Service meddelande

AVD.	GRUPP	NR
8	87	212

BETR.
Förbättrad dränering AC

Förbättrad kondensvattendränering från evaporator

8800002A

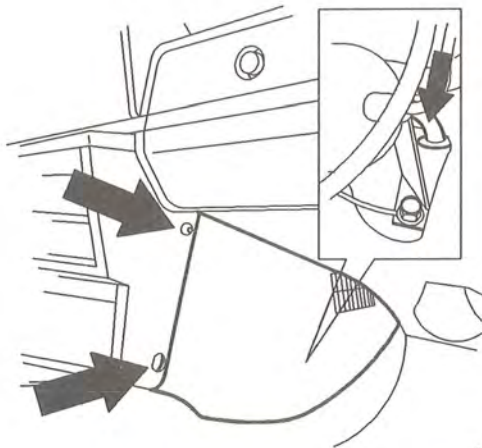
Förbättrad kondensvattendränering har införts i produktion från och med modellår 1992. Dräneringsslangen har ett dräneringsrör detaljnummer 35 40 903-6 inmonterat nära utloppsöppningen. Äldre bilar med dålig dränering kan modifieras genom att sätta ditt dräneringsrör i slangen.

Kontrollera att slangen är ren, rengör vid behov. Är slangen av äldre utförande med läppar vid öppningen ska dessa klippas av (c:a 8 mm).

Sätt dit dräneringsröret.

Smörj in dräneringsröret med såpvatten och tryck upp röret i slangen så att det kommer ovanför gummiflansarna på slangen.

Sätt tillbaka slangen i hålet och pressa ner dräneringsröret så att det kommer så nära utloppsöppningen som möjligt.
